N/Réf. : BXL22982_BXL20202 754_PU
Gest. : TS/TJ
NOVA : 04/PFD/2014274
Corr DU : Gilles VANDEBROUCK
Julien DOIGNIES

BRUXELLES. Rue Ducale, 7-9 / Boulevard du Régent, 21-23
(= partiellement en zone de protection du Palais des Académies et de son jardin / Inventaire)
PERMIS D'URBANISME : modifier l'expression architecturale et réaliser des modifications structurelles dans un immeuble de bureau à front du Boulevard du Régent, démolir et reconstruire des annexes en intérieur d'îlot et réaménager les jardins, réaliser des modifications structurelles et isoler partiellement deux immeubles néoclassiques communicants à front de la rue Ducale, augmenter la superficie de bureau sur l'ensemble de la parcelle en vue de réunir les divers cabinets ministériels du gouvernement de la région Bruxelles-Capitale
Demande de BUP – DU du 28/01/2026

Avis de la CRMS

*Élévation de la toiture, situation existante et projetée.
Documents extraits du dossier.*

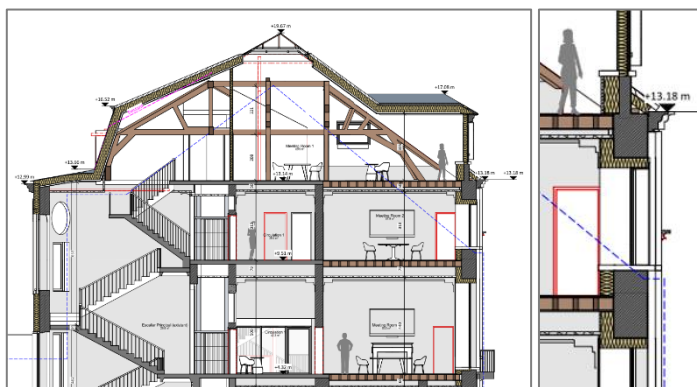
En ce qui concerne le bâtiment n°9, rue Ducale, le projet prévoit une intervention en **toiture** volumétriquement plus importante que celle présentée en réunion, afin d'y intégrer la nouvelle cage d'ascenseur et les techniques. Du côté de la rue Ducale, deux pans de toiture sont positionnés de manière verticale et munis de grilles de ventilation. La toiture est surmontée d'un lanterneau vitré de forme pyramidale.

La CRMS se prononce défavorablement à l'implantation des grilles de ventilation ainsi qu'à l'établissement du lanterneau vitré, comme cela avait déjà été souligné dans les recommandations de la seconde réunion de projet. Ces éléments, insuffisamment documentés et de facture contemporaine, constitueraient des éléments discordants dans l'enfilade homogène des façades et pavillons néoclassiques de la rue Ducale et risqueraient d'être visibles depuis le Parc de Bruxelles classé. **La Commission préconise au contraire de revoir la volumétrie de la toiture et la liaison entre les pans de la toiture mansardée arrière et la toiture en pavillon du corps principal, en s'assurant que la rehausse ne soit pas visible depuis le Parc. Elle recommande d'étudier des scénarios alternatifs d'apport de lumière naturelle dans les combles, sans accentuer la singularité de cette toiture dans le paysage urbain du quartier Royal.**
